Amendment 1

**Specification for radio disturbance and immunity
measuring apparatus and methods –**

**Part 1-1:
Radio disturbance and immunity measuring
apparatus – Measuring apparatus**

Add, after item g) on page 61, the following new item:

Figure G.1 – Block diagram of APD measurement circuit without A/D converter

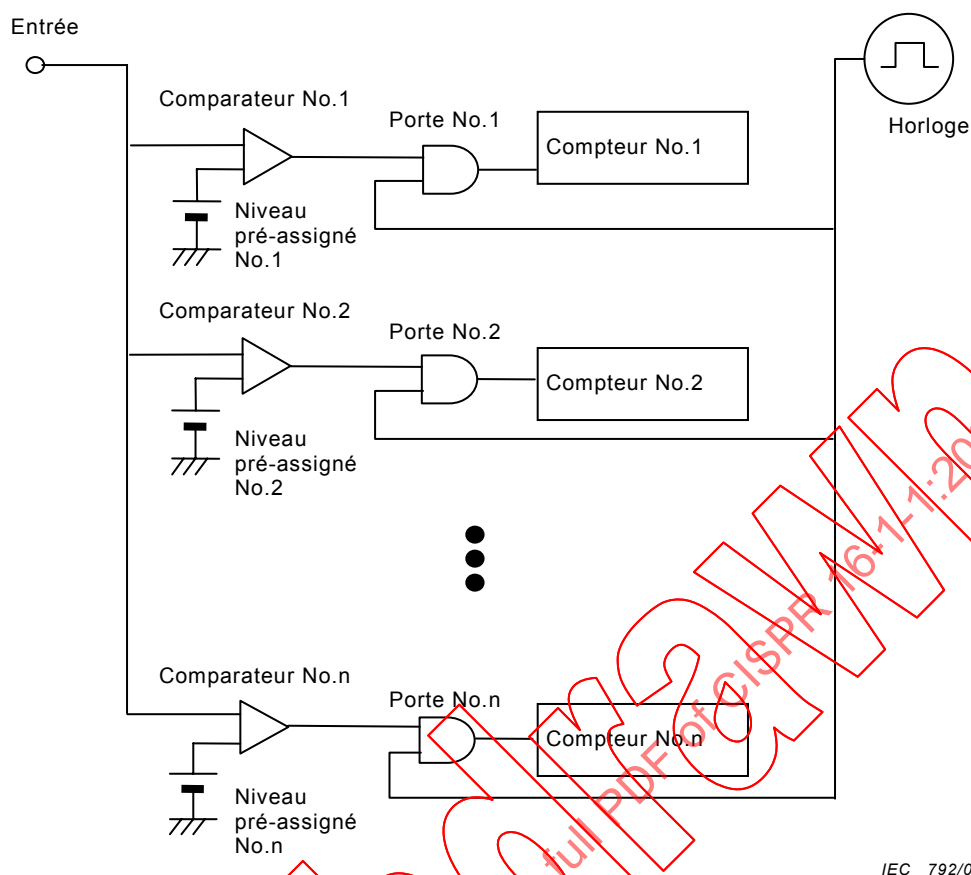
Ajouter la nouvelle Annexe G suivante après l'Annexe F existante:

Add the following new Annex G after the existing Annex F:

Figures G.1 and G.2 show block diagrams of implementations of the APD measurement function.
